## Referat af Helhedsplanudvalgsmøde 45

Afholdt den: 07. november 2017 kl. 17-21 på ejendomskontoret, Galgebakken

# **GALGEBAKKEN**

HELHEDSPLANSUDVALGSMØDE 45\_07.11.2017

Bolig B5 Aggregat placeret i bad

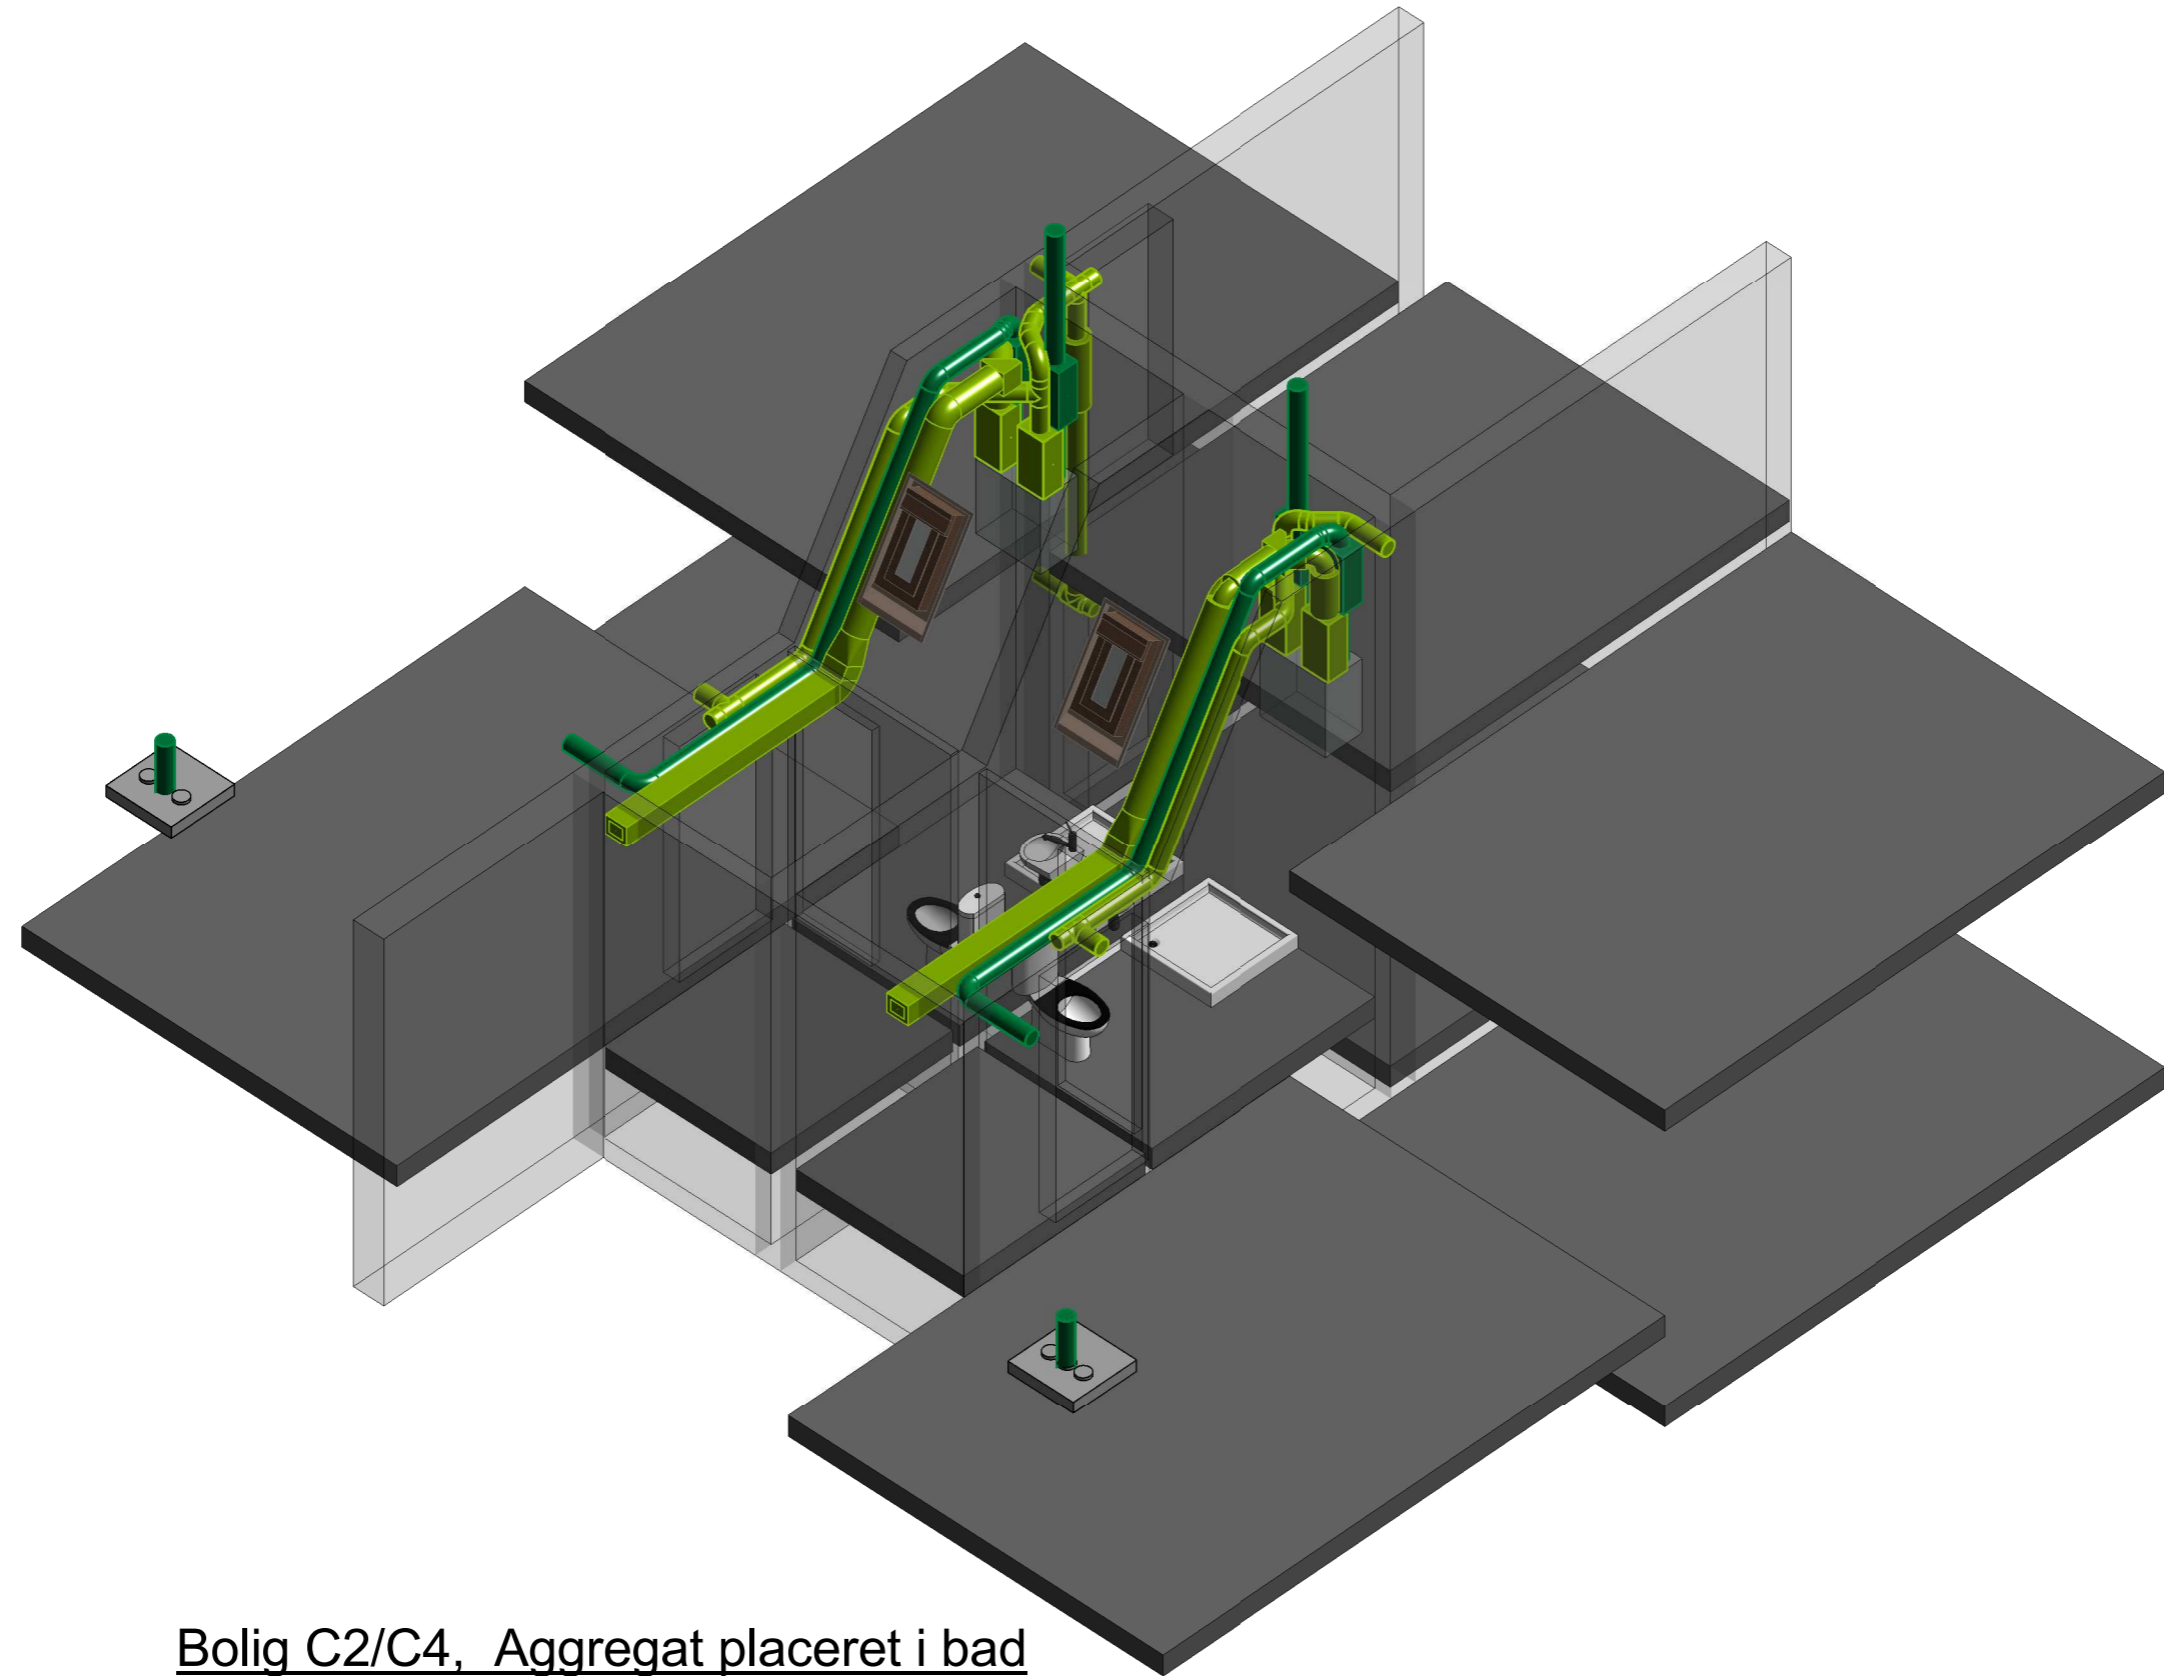
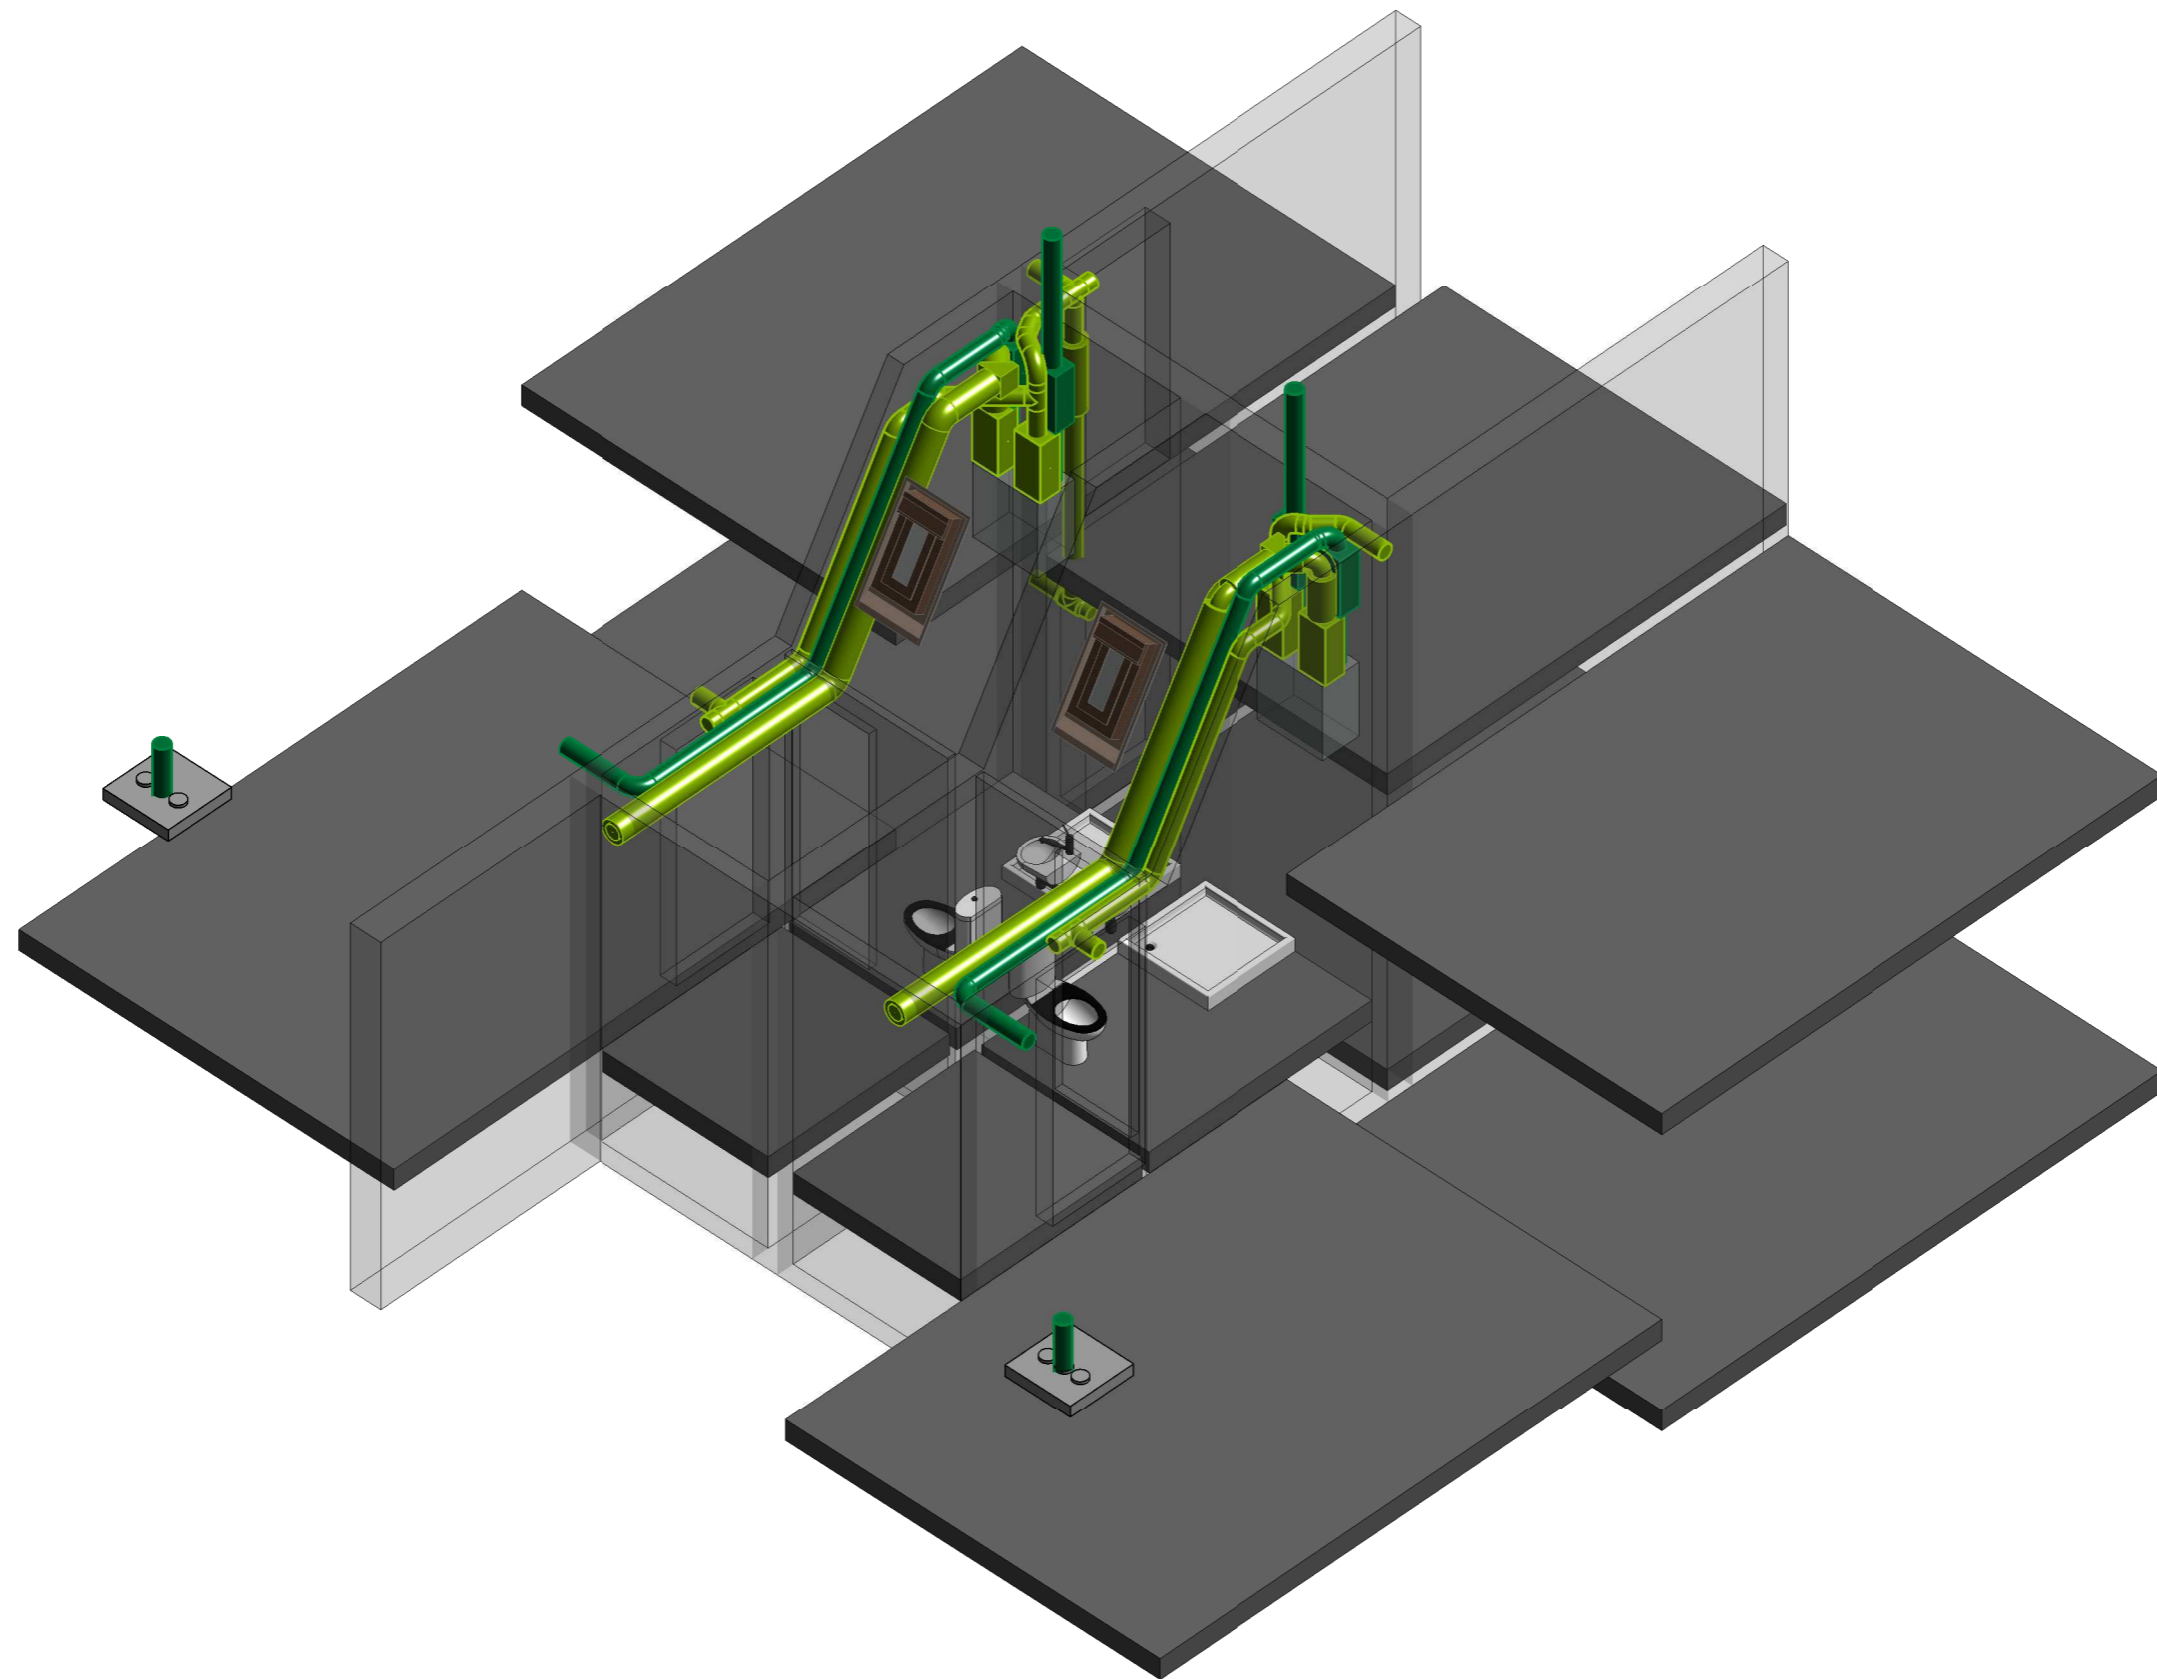
Vi har nu været forbi og set både B5 huset i Øster 10-7A, Skrænt 3-5B og C4 i Øster 7-4A, og vi foretrækker absolut en placering af ventilationsaggregatet på badeværelset, hvis det skal placeres indendørs.

Den placering er mest optimal mht. støj, og aggregatet optager ikke plads i køkken eller gang, men er placeret et sted, som alligevel ikke kan benyttes til noget. Samtidig ser det også ud til, kanalføringen bliver mere simpel.

Vi hørte godt argumentationen for ikke at placere aggregatet på badeværelset på mødet, men kan ikke se det skulle være et større problem, at stå på en wienerstige ved det ½-årige service.

Der arbejdes i øjeblikket på at sammensætte et materiale med de forskellige placeringer af ventilationsaggregatet med tilhørende økonomi. Det er tanken at placeringerne for de enkelte boligtyper skal sendes til urafstemning blandt beboerne i Galgebakken.
